INFORME DE VISTAS DE OBRA CONJUNTO RESIDENCIA OASIS
REVISION DE PARQUEADEROS

Abril de 2016

(Tabla de áreas tomada del plano L-03)

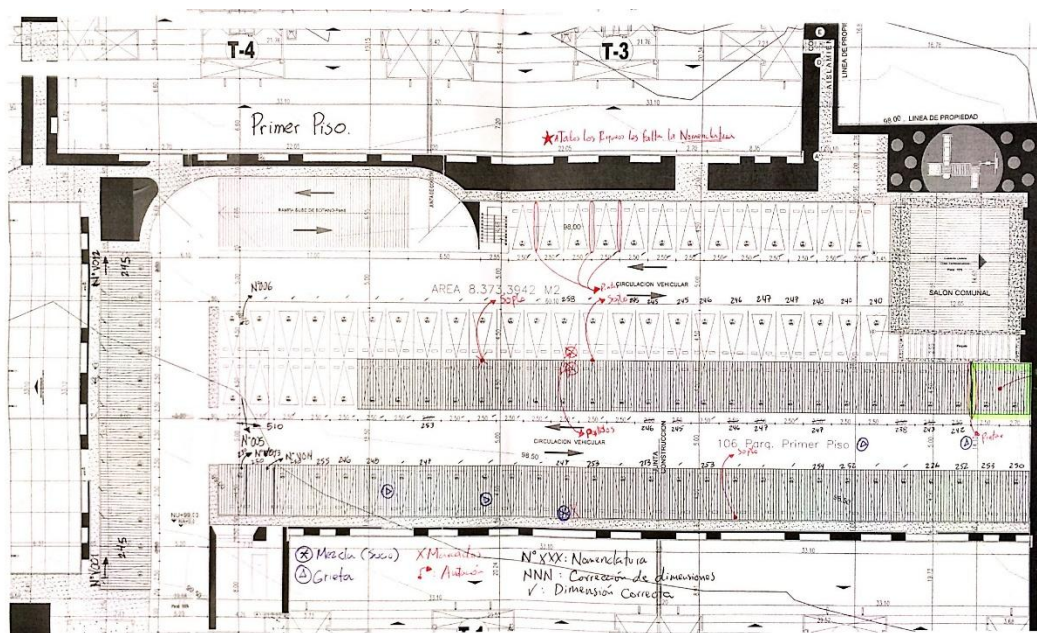
En la tabla anterior se observa la cantidad de parqueaderos que fueron consignados en los planos arquitectónicos elaborados para Marval S.A. por el arquitecto Conmar Acevedo, con los cuales fueron solicitados los permisos necesarios para la construcción del proyecto. Esta información se encuentra en el plano L-03 con fecha de mayo de 2014, modificado en mayo de 2015. Del anterior plano se observa que según la tabla de áreas debieron ser 102 parqueaderos (102 parques para la etapa

1, para el total del conjunto no se adjunta ninguna tabla en los planos, pero realizando los cálculos especificados para el total de 320 unidades de vivienda, se obtienen 171 parqueaderos), sin embargo se proponen un total de 320 parqueos en el mismo cuadro de áreas (cantidad de venta).

Después de realizar verificación de la cantidad de unidades dibujadas en los planos se observa que solo existen 310 parqueaderos proyectados en los mismos, por lo que se tiene un déficit de 10 unidades en la proyección, por lo tanto existe una inconsistencia entre las cantidades consignadas en los mismos planos (320 parqueos propuestos en el cuadro de áreas vs 310 proyectados en planos).

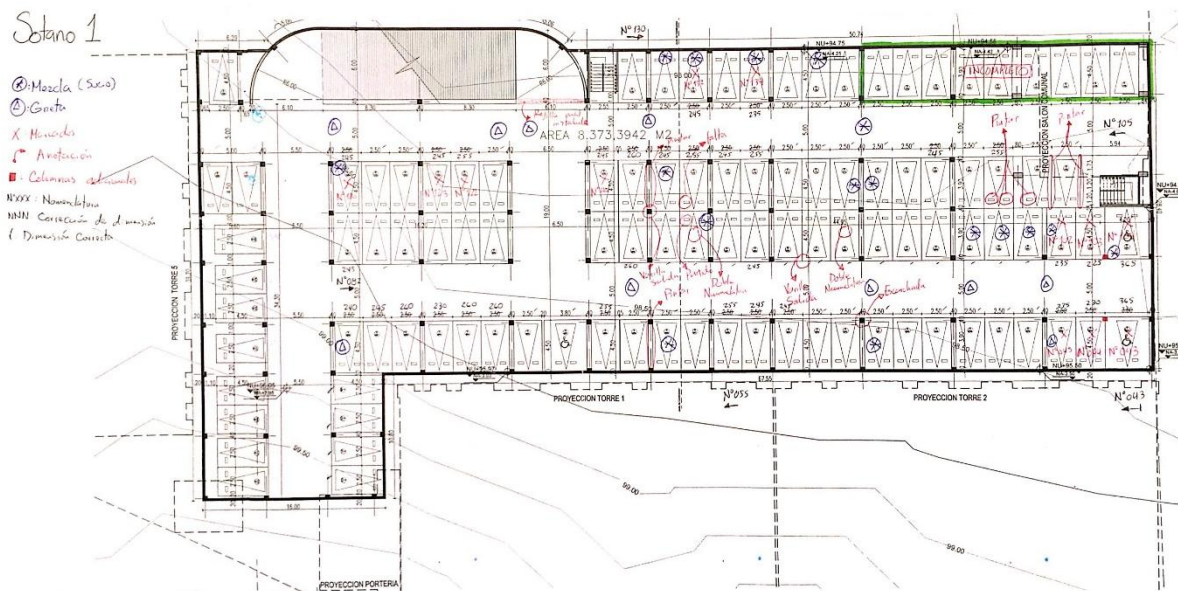
Agrietamientos y pérdida de mortero en la superficie de la capa de rodadura de los pavimentos

Perdida del acabado superior de la capa de rodadura, barras de acero descubiertas, residuos de construcción sobre el pavimento

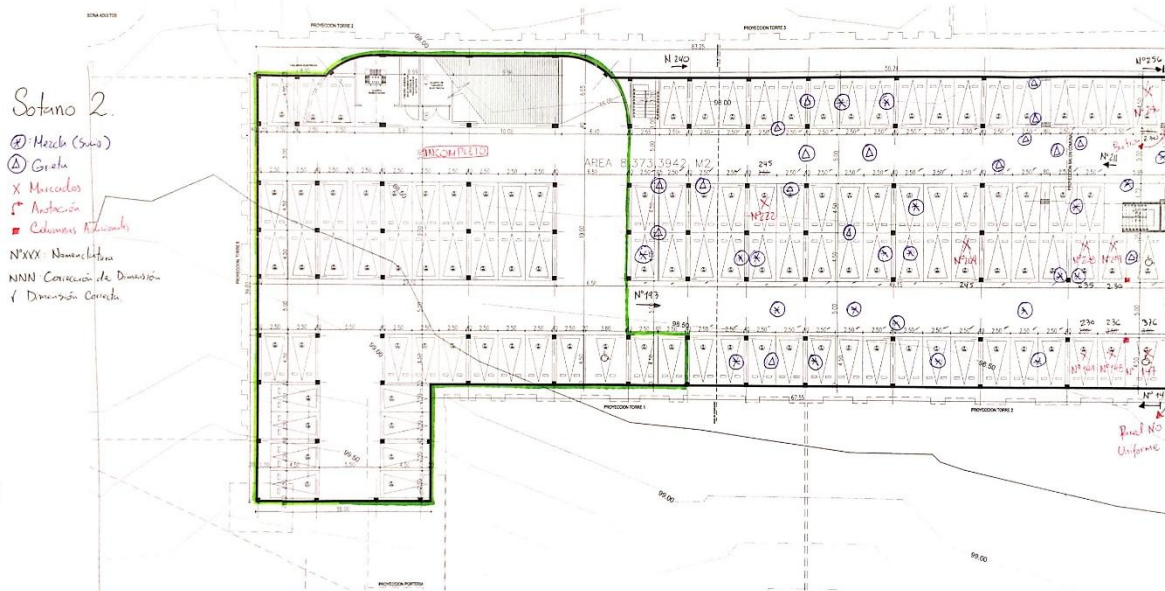
- Noventa y cuatro (94) Parqueos.
- Nueve (9) Incompletos.
- Treinta y uno (31) No tienen las dimensiones mostradas en el plano.
- Dos (2) Parqueos con doble nomenclatura.
- Un (1) Topellanta partido.
- Un (1) Topellanta faltante.
- Tres (3) Topellantas sin pintar.
- Cuatro (4) Divisiones de parqueos sin pintar.
- Una (1) Columna escarchada.
- Una (1) Varilla salida (entre los parqueos N°093 y N°094).
- La rejilla de al final de la rampa, se encuentra mal instalada.

- 2 Columnas que no aparecen en el plano.
